BOUTEILLES STRUCTURAL, MISES À JOUR PRODUIT

Nous désirons vous communiquer plusieurs modifications apportées à nos bouteilles Structural. Pour continuer d'améliorer la qualité et le service, nous avons mis en œuvre trois modifications sur la famille des bouteilles Structural à brides.

- **Modification de la conception des brides 6"**

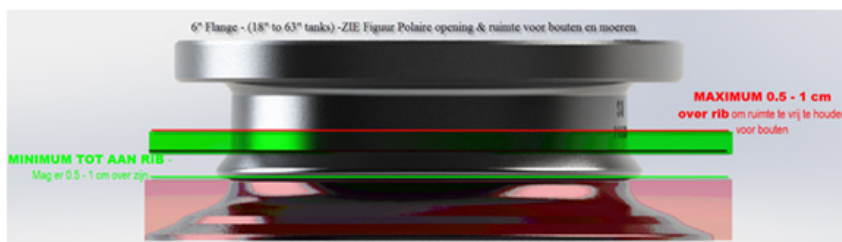
La conception des brides 6" a été revue en passant à la production par moulage sous pression, afin de mieux capter la dimension des tolérances.

Cette nouvelle conception comporte une nervure renforçant la bride pour le raccordement d'entrée.

Principal avantage : il ne sera plus nécessaire de surenrouler la bride complètement. Il y a aussi désormais davantage d'espace pour serrer les boulons, ce qui simplifie les travaux de raccordement.

Cela impacte l'esthétique du produit, comme le montrent les images ci-dessous. Notez que les dimensions requises pour les brides ne changent pas.

- **Bouteille résidentielle avec protection du bouchon d'entrée 2 1/2"**

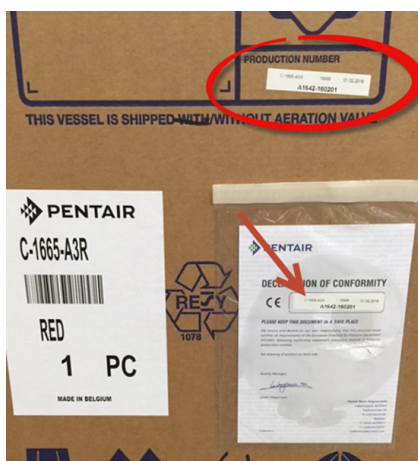
À partir du 15 juin 2016, notre unité de production d'Herentals lancera une nouvelle conception de bouchon en plastique pour remplacer l'ancien bouchon de protection jaune. Cela concerne toutes les bouteilles Structural du diamètre 5" au diamètre 13" avec entrée de 2 1/2".

Cette nouvelle conception a été développée pour simplifier le retrait du bouchon de l'entrée du réservoir. Elle est également plus légère et plus écologique car elle contient moins de plastique que la version précédente, ce qui aura une incidence positive sur les émissions de CO₂ et rendra nos bouteilles plus respectueuses de l'environnement.
